Bilag 6 Høring

Indhold i bilag om høring af foranalyse om Hekla Park

Svar på høring vedr. foranalyse af de trafikale forhold på Artillerivej/Hekla

Teknik- og Miljøforvaltningens bemærkninger til høringssvar fra Amager Vest Lokaludvalg

Skitse 1: Alternativ placering af P-plads nær Heklas anlæg (tiltænkt biler, dog også med mulighed for yderligere cykelparkering)

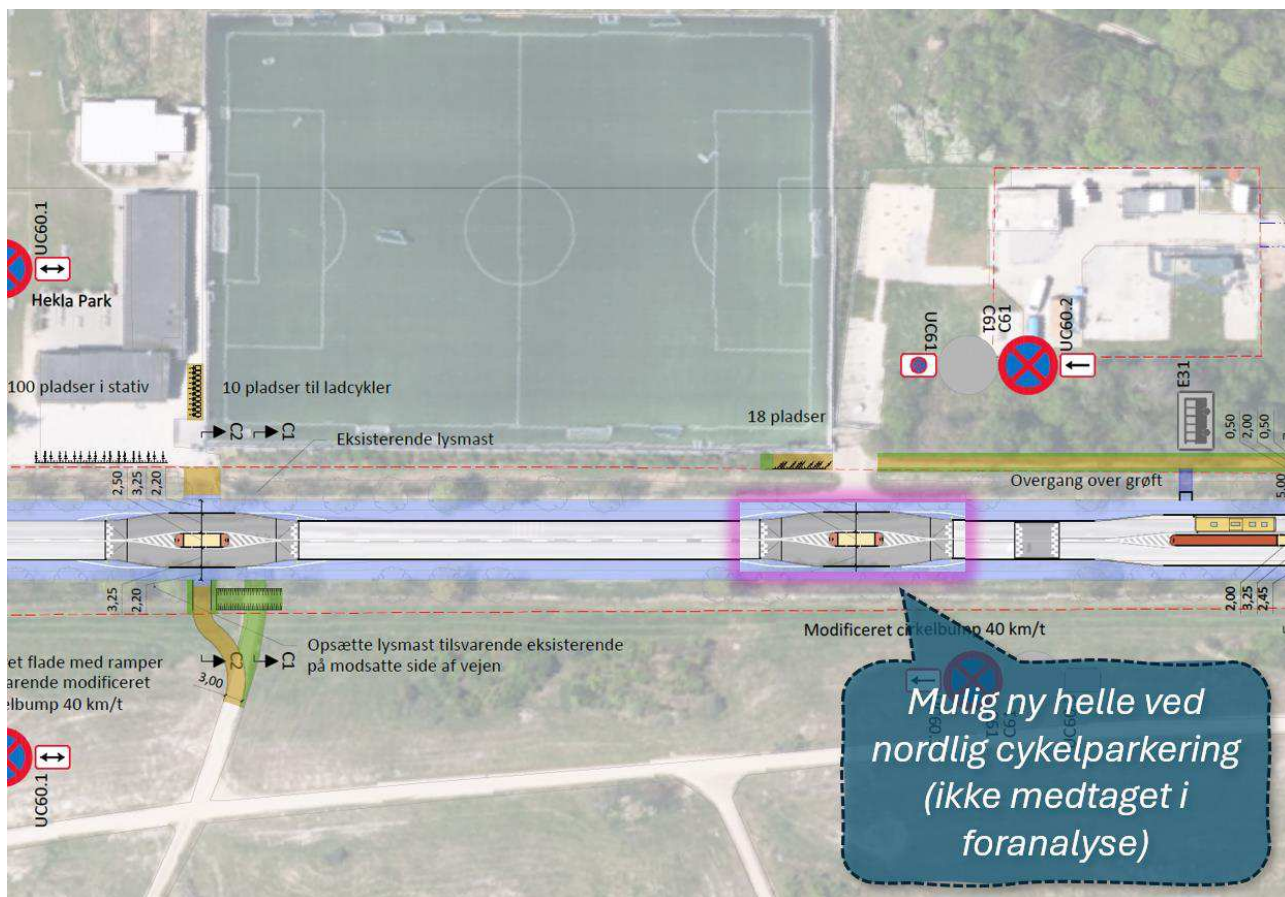
3. Er dette rigtigt, kunne (og burde) foranalysen have inkluderet en analyse af en P-plads nærmere Heklas klubhus
 1. Den kunne konkret have været skitseret som en rund grusparkeringsplads, helt i stil med de 4 runde grusparkeringspladser, der i forvejen ligger på den analyserede strækning af Artillerivej.

2. Det ville være naturligt at overveje at etablere en femte grusparkeringsplads direkte over for Heklas klubhus, på den østlige side af Artillerivej, og at kombinere denne med et fodgængerfelt. Se Skitse 1 nedenfor.

3. Jeg anbefaler ud fra et brugersynspunkt at medtage Kys & Kør i den videre analyse. Med den bemærkning, at behovet også ville kunne løses via punkt 1,

dvs. en alternativ placering af en ny P-plads nærmere Heklas klubhus (se Skitse 1)

Det er forvaltningens vurdering, at foranalysens placering af p-pladsen bedst tilgodeser parkeringsbehovet ved Hekla og Amager Fælled. En p-plads over for Heklas klubhus estimeres at have kapacitet på op mod 60 pladser, mens løsningen syd for boldbanerne afhængigt af scenarie har kapacitet på 70-85 pladser. Behovet for p-pladser i forbindelse med kampe vurderes at være minimum 60 pladser.

Det korrekt, at særbestemmelsen vedr. fredningen inkluderer hele området nord for Vejlands Allé, men en p-plads på modsat side af Artillerivej kræver omlægning af eksisterende stier og vil gribe betydeligt ind i et stort sammenhængende og politisk besluttet naturområde på Amager Fælled. Forvaltningens forslag til placeringen af p-pladsen udnytter derimod et eksisterende areal, som ikke har anden anvendelse i dag. Forvaltningen lægger vægt på, at beskyttelse af naturområder ikke bør tilsidesættes af kommercielle interesser eller for behov for bekvem adgang til idrætsfaciliteter.

Afstanden fra en p-plads på modsat side af Artillerivej vil være 100 meter kortere, men vil kræve, at fodgængere krydser vejen. Registreringer på stedet viser, at de ulovlige parkeringer først sker, når p-pladsernes kapacitet er opbrugt. Afstanden til den eksisterende p-plads vurderes derfor ikke at være skyld i de ulovlige parkeringer langs Artillerivej. Endelig udvides baneanlægget med nye kunstgræsbaner mod syd i 2025, hvilket yderligere forkorter afstanden fra den foreslåede p-plads. P-pladsen kan synliggøres med supplerende vejvisere.

Skitse 1: Alternativ placering af P-plads nær Heklas anlæg (tiltænkt biler, dog også med mulighed for yderligere cykelparkering)

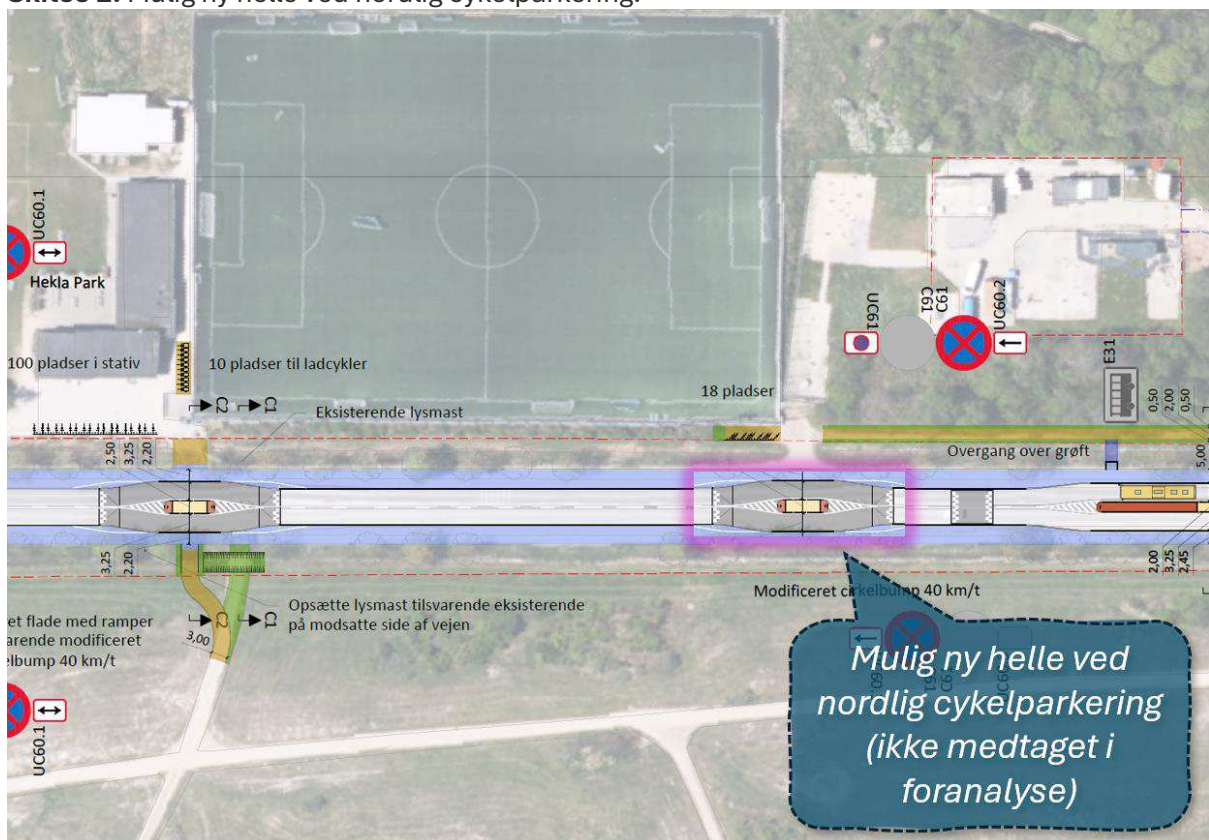
- c) Foranalysen kunne have inkluderet en analyse af en P-plads nærmere klubhuset:
 - i) En skitse kunne have foreslået en rund grusparkeringsplads i stil med eksisterende grusparkeringspladser på Artillerivej.

- ii) En femte grusparkeringsplads kunne placeres direkte over for klubhuset og kombineres med et fodgængerfelt (se Skitse 1).
- 2) Ikke-optimal placering af P-plads

- b) Foranalysen indeholder en Kys & Kør-løsning, men anbefaler den ikke på grund af behov for dispensation fra fredningsbestemmelser.
 - c) En videre analyse bør inkludere en Kys & Kør-løsning, alternativt ved en ny P-plads nærmere klubhuset (se Skitse 1).
